AOT延長等に用いる自主対策設備の削除に伴う 保安規定の変更について

2023年12月19日
東京電力ホールディングス株式会社

図1 変更箇所の抽出フロー

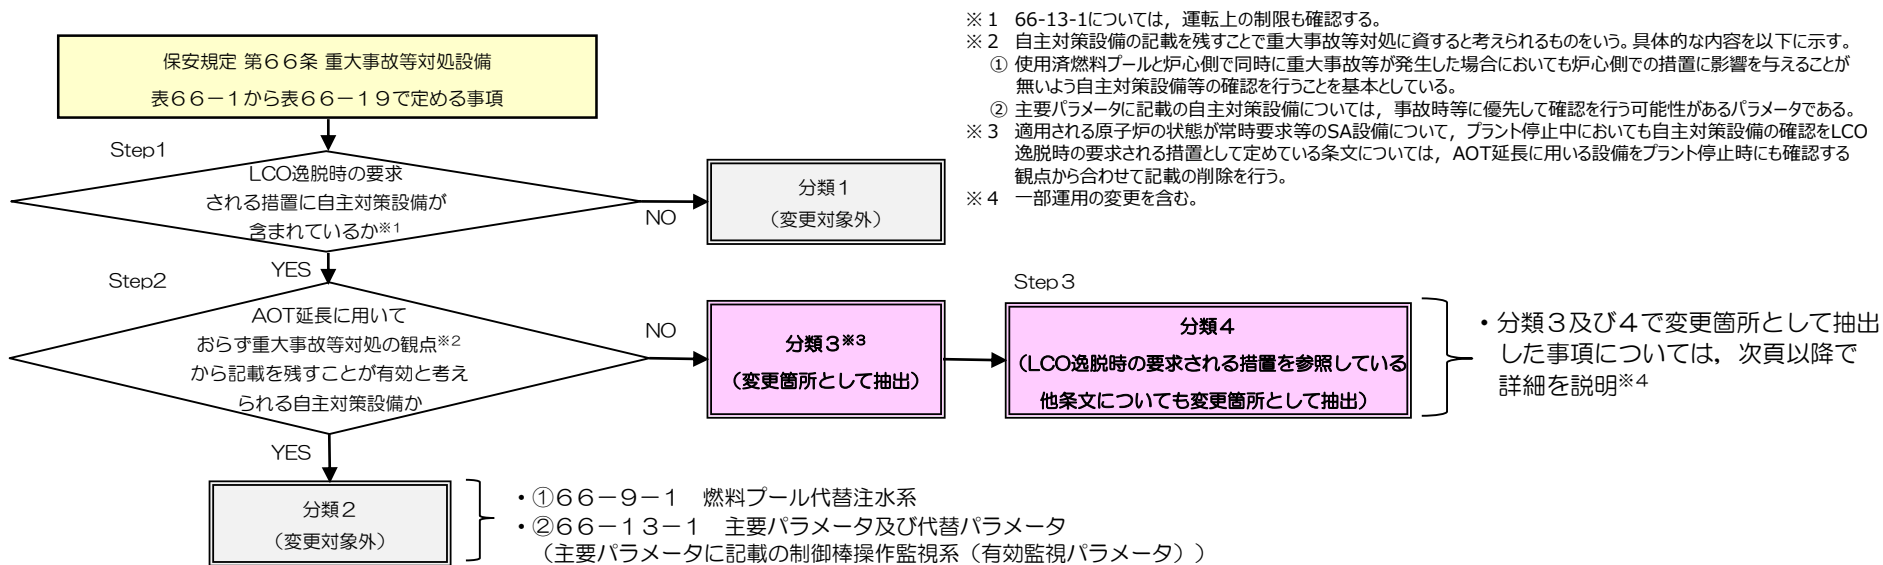
- 保安規定第66条 重大事故等対処設備 表66-1から表66-19について、LCO逸脱時の要求される措置から自主対策設備の記載を削除することを基本とする。
- ただし、AOT延長に用いておらず重大事故等対処の観点から保安規定へ記載を残すことが有効と考えられる自主対策設備は削除対象外と整理する。
- 今回の変更認可申請の中で変更する関連箇所について、以下の手順で抽出した。（抽出フローを図1に示す。）

手順	内容
Step 1	LCO逸脱時の要求される措置に、設置許可「技術的能力」における自主対策設備が含まれているかを確認する。※1
Step 2	AOT延長に用いておらず重大事故等対処の観点※2から保安規定へ記載を残すことが有効と考えられる自主対策設備かどうかを確認する。
Step 3	上記整理で変更箇所として抽出されたLCO逸脱時の要求される措置が、他の保安規定条文において参照されているかどうかを確認する。

66-11-3「海水移送設備」

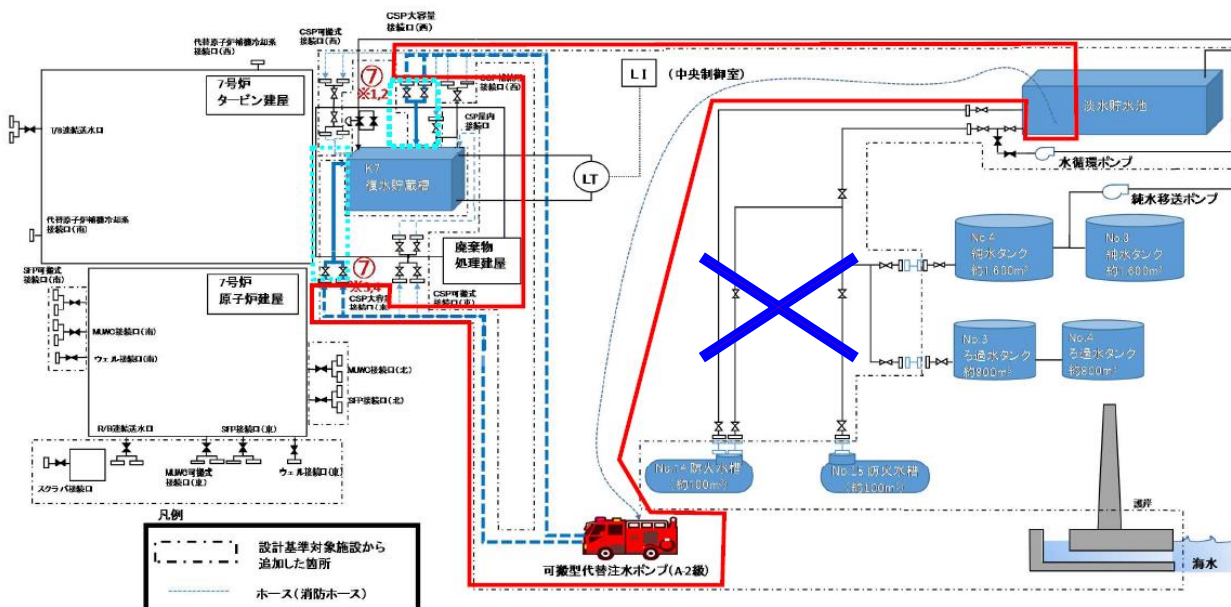
- ▶ 第66条（66-11-3 海水移送設備）において、LCO逸脱時に代替措置として「代替品の補充又は淡水貯水池からの移送が可能であることの確認等」を実施することとしており、その具体的な内容を以下のとおり定めている。

代替措置は代替品の補充（可搬型ポンプの補充等）又は淡水貯水池からの移送が可能であることの確認をいう。なお、淡水貯水池からの移送が可能であることは、可搬型代替注水ポンプ（A-2級）又はあらかじめ敷設してあるホースを使用した自重による淡水の移送ができることをいう。

- ▶ このうち、「あらかじめ敷設してあるホースを使用した自重による淡水の移送」については自主対策設備に位置付けられていることから、淡水貯水池からの移送として実施する事項はSA設備である可搬型代替注水ポンプ（A-2級）を用いた移送とすることをTS-25において明記する。

7. 本変更に伴う保安規定の適用時期

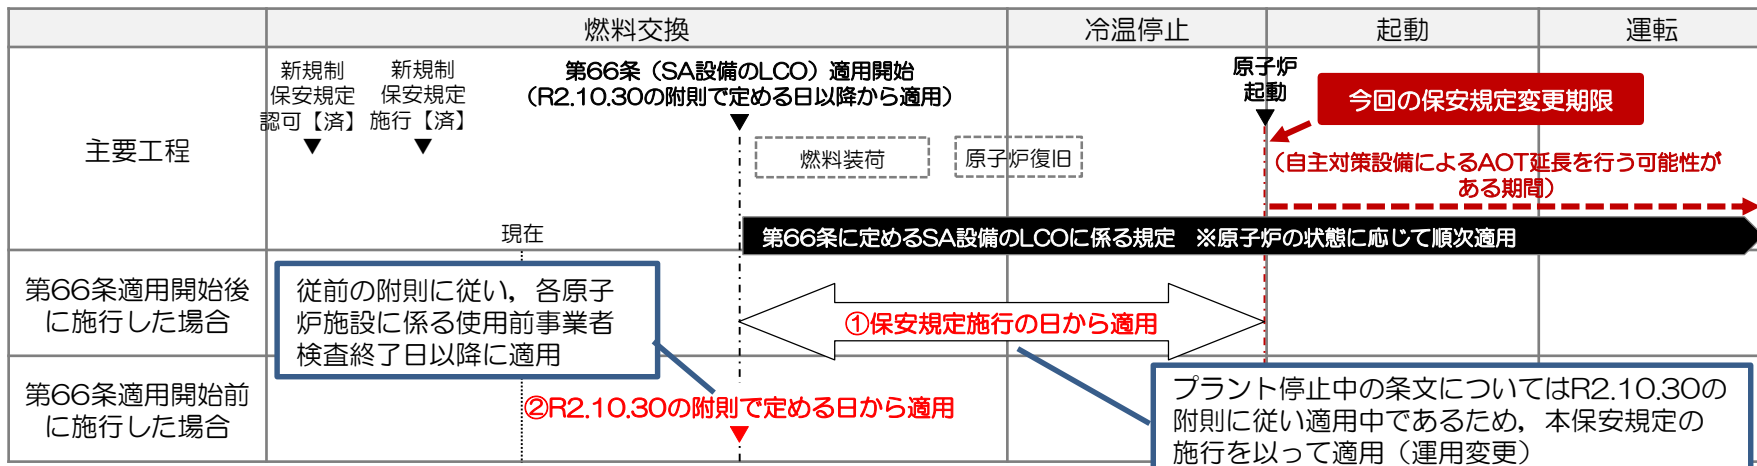
- 自主対策設備をプラント停止に係るAOT延長に用いている原子炉の状態は「**運転、起動、高温停止**」であるため、これらの状態に入る前までに保安規定の変更を行う。
- なお、第66条に定めるSA設備のLCOに係る規定は、現在未適用であり、令和2年10月30日の附則に定める日（各原子炉施設に係る使用前事業者検査終了日以降に適用する）から適用となる。
- 上記を踏まえ、施行時期に応じた下図のいずれかのタイミングで適用する旨を附則に定める。

2. 本規定施行の際、規定の適用については、^①原子炉の状態が「運転、起動、高温停止」となる前において、本規定施行の日から適用する。ただし、本規定施行の日が附則（令和2年10月30日 原規規発第2010305号）で定める日より前の場合は、当該附則で定める日から適用する。^②
